INFORMACJA DLA WYKONAWCOW NR 1

Dotyczy: Przetarg nieograniczony -Przeinstalowanie posiadanego przez Zamawiającego sprzętu firmy Varian Medical Systems, to jest akceleratora wieloenergetycznego o nazwie Clinac 2100 CD nr ser. 4069 wraz z wyposażeniem z siedziby Zamawiającego we Wrocławiu do Filii Zamawiającego w Jeleniej Górze (w budowie) z czasowym przechowaniem w magazynie Wykonawcy., znak: ZP/PN/75/15/LZT

Zmiana nr 1 SIWZ:

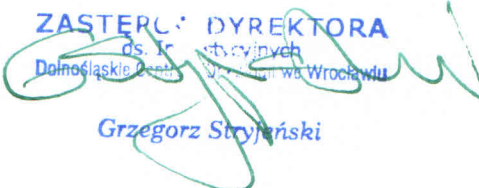
e) W bunkrze, na suficie, Wykonawca zainstaluje 5 haków niezbędnych do re-instalacji akceleratora. Rysunki haków, ich układ i obciążenia poniżej,

Ponadto dodaje się do Załącznika nr 1 rysunki haków, ich układ i obciążenia, o których mowa w pkt e).
